**AVIS RELATIF À LA PROTECTION
CONTRE LES EVENTUELS EFFETS NOCIFS ET NUISANCES
PROVOQUÉS PAR LES RAYONNEMENTS NON IONISANTS
GÉNÉRÉS PAR DES ANTENNES ÉMETTRICES STATIONNAIRES**

Commune : HERVE - Exploitant : PROXIMUS

Référence exploitant : 87GRE_01

Rapport n° 2931 / 2023

Figure 1 : Vue en plan des lieux de séjour et des points de contrôle

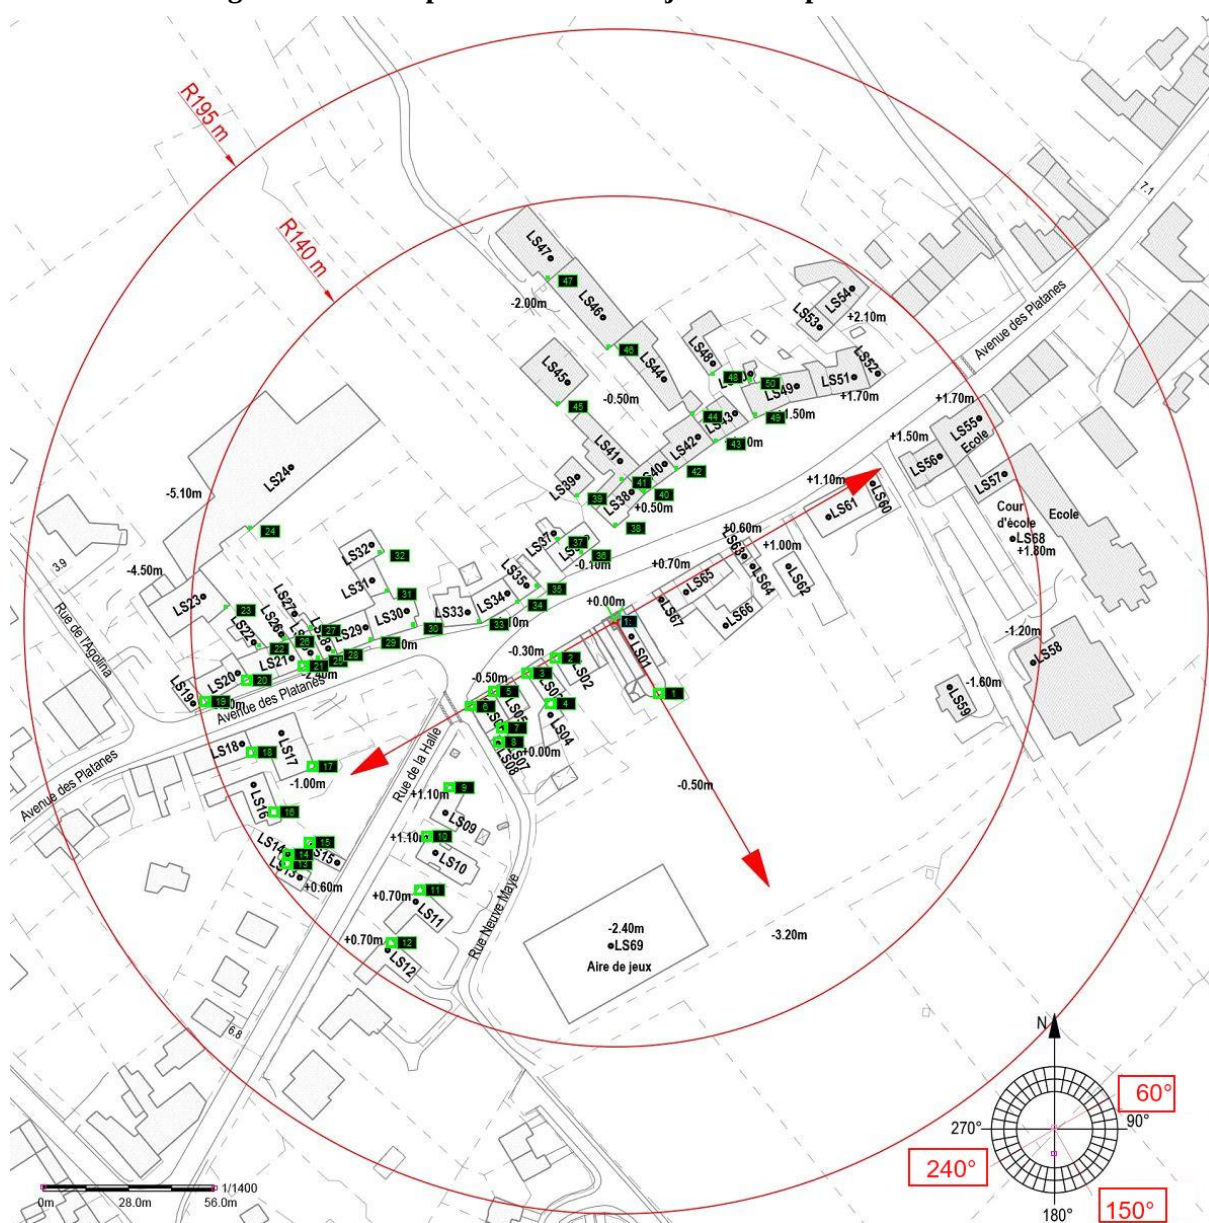
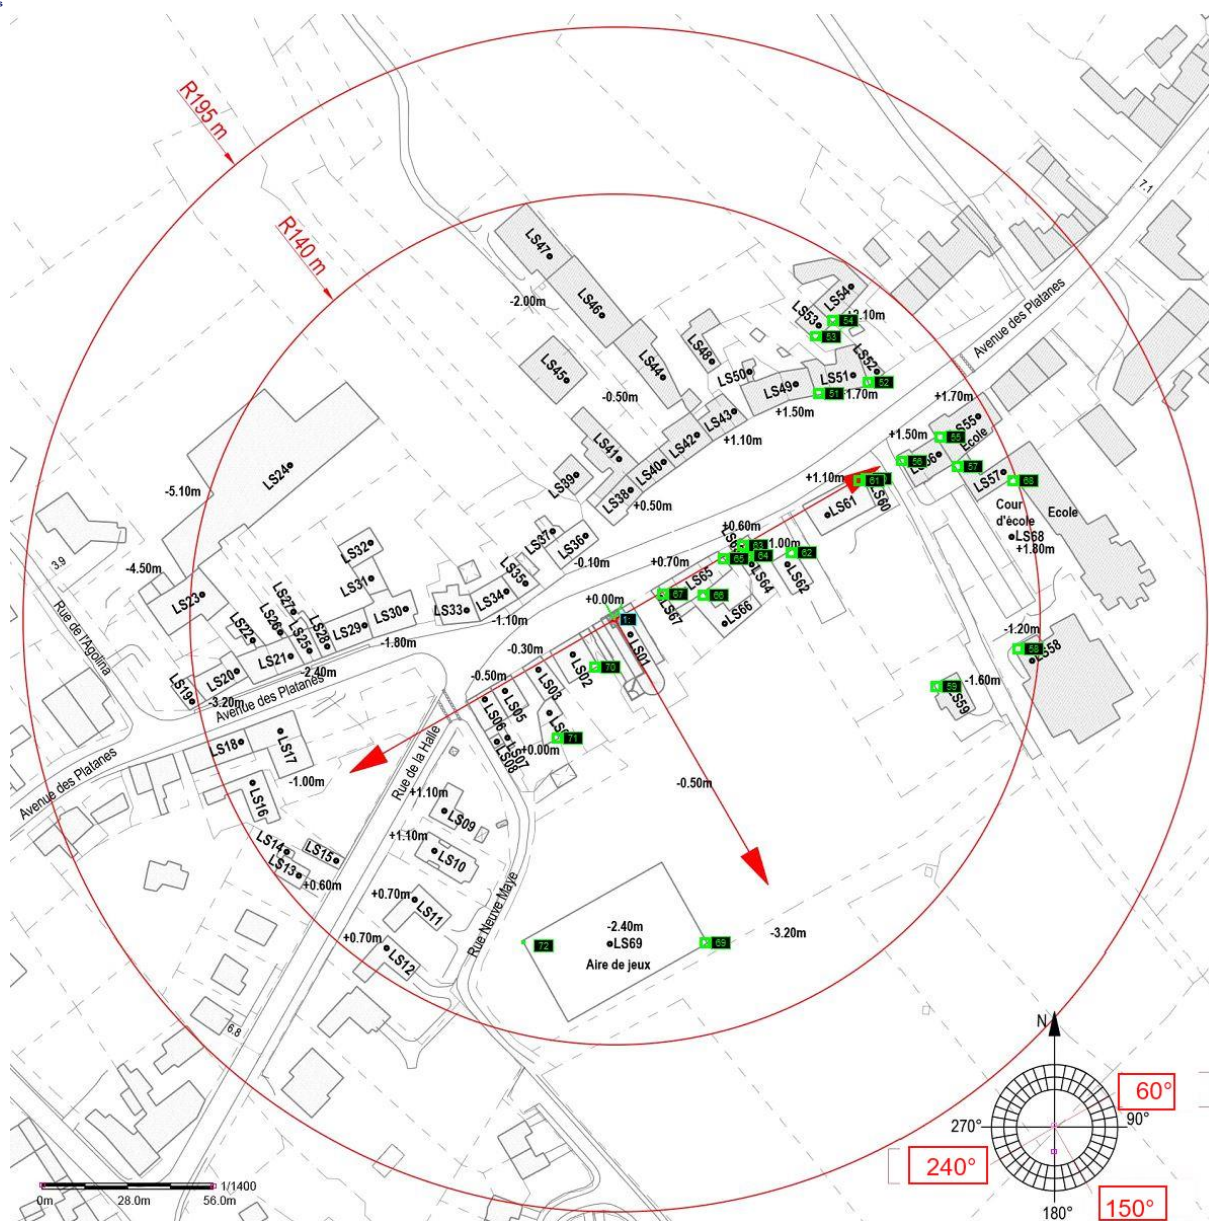
Les fréquences d'émission, la puissance rayonnée par chacune des antennes et leur gain permettent de déterminer le rayon de la zone à analyser. Tout dépassement de la limite par installation est exclu en dehors de cette zone. Le tableau 2 reprend les 35 LS² pour lesquels l'indice d'exposition est le plus élevé. Les différentes colonnes indiquent :

- le numéro du point de contrôle repris sur un des plans de la figure 1;
- le numéro du LS dans lequel se trouve le point de contrôle de la 1^{ère} colonne ;
- l'atténuation d'obstacle prise en compte pour le calcul de l'indice d'exposition dans le LS ;
- le résultat du calcul de l'indice d'exposition.

N° point de contrôle	LS	Atténuation (dB)	Indice d'exposition relatif à la limite par installation IE_i
65	LS65	3,0	0,993
6	LS06	3,0	0,815
71	LS04	3,0	0,732
63	LS63	3,0	0,578
3	LS03	3,0	0,407
9	LS09	3,0	0,402
69	LS69	0,0	0,400
42	LS42	3,0	0,375
30	LS30	3,0	0,365
4	LS04	3,0	0,354
8	LS08	3,0	0,325
61	LS61	3,0	0,312
43	LS43	3,0	0,306
60	LS60	3,0	0,299
72	LS69	0,0	0,278
29	LS29	3,0	0,272
10	LS10	3,0	0,253
49	LS49	3,0	0,246
33	LS33	3,0	0,221
28	LS28	3,0	0,213
56	LS56	3,0	0,209
17	LS17	3,0	0,206
25	LS25	3,0	0,197
51	LS51	3,0	0,195
21	LS21	3,0	0,183
40	LS40	3,0	0,182
62	LS62	3,0	0,177
50	LS50	3,0	0,175
27	LS27	3,0	0,162
11	LS11	3,0	0,146
26	LS26	3,0	0,143
52	LS52	3,0	0,142
59	LS59	3,0	0,142
68	LS68	0,0	0,140
55	LS55	3,0	0,128

En ce qui concerne les antennes de l'installation mentionnées dans le tableau 1, la distance maximale à laquelle la limite pourrait être atteinte, à l'extérieur, est égale à 76,7 m. S'il n'y a pas de LS à une distance inférieure, les antennes respectent forcément la limite d'immission.

Dans le cas des LS situés à l'intérieur des bâtiments, une atténuation d'obstacle est prise en compte et il en résulte que la distance maximale à laquelle la limite pourrait être atteinte se réduit à 54,3 m.

Les résultats de l'évaluation décrite au paragraphe 4 indiquent que les antennes émettrices stationnaires de l'installation faisant l'objet du présent avis ne produisent pas, dans un lieu de séjour, un rayonnement électromagnétique maximum supérieur aux limites fixées à l'article 4 du décret.

En conclusion, les antennes émettrices stationnaires faisant partie de l'installation référencée dans le paragraphe 2 et dont les caractéristiques techniques sont résumées dans le tableau 1 **respectent les limites d'immission** fixées à l'article 4 du décret du 8 décembre 2022 (M.B. du 16.12.2022) modifiant le décret du 3 avril 2009 relatif à la protection contre les éventuels effets nocifs et nuisances provoqués par les rayonnements non ionisants générés par des antennes émettrices stationnaires.

Figure 2 : Vue en plan des installations d'antennes dans un rayon de 300 mètres autour de l'installation faisant l'objet de la demande d'avis

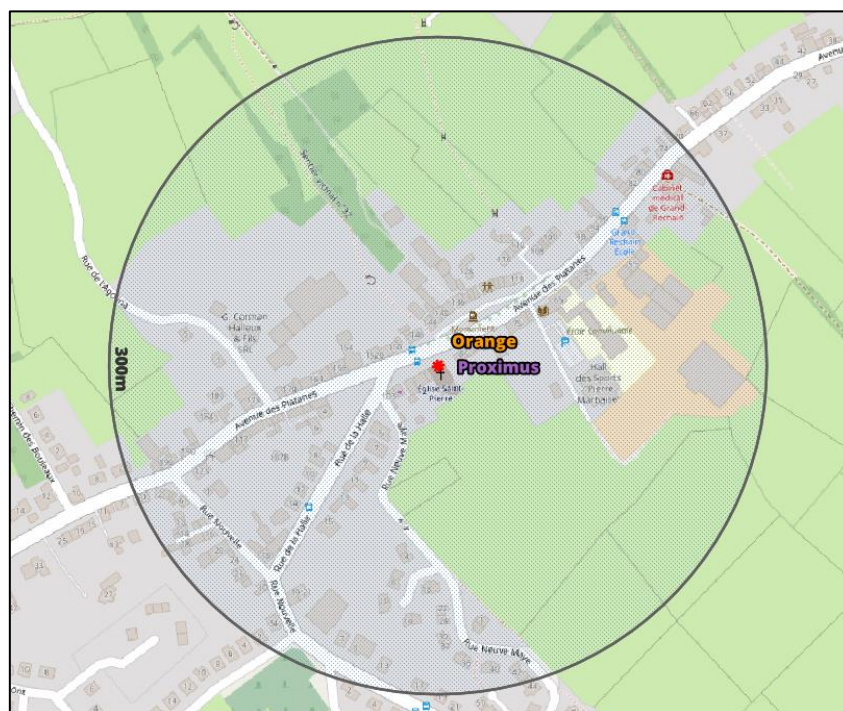
Le plan en projection verticale de la figure 2 indique la localisation des antennes actives éventuelles visées par le décret et situées dans un rayon de 300 mètres autour de l'installation référencée dans le paragraphe 2. Les données de localisation de ces antennes et les avis correspondant sont accessibles via le cadastre en ligne des antennes émettrices stationnaires⁶.

Compte tenu du nombre d'installations localisées dans la figure 2, il apparaît que l'intensité du rayonnement électromagnétique généré, dans les lieux de séjour situés à proximité de l'installation référencée dans le paragraphe 2, par l'ensemble des antennes émettrices stationnaires de l'ensemble des exploitants du même site d'antennes émettrices stationnaires respecte la limite fixée à l'article 4, § 2 du décret.
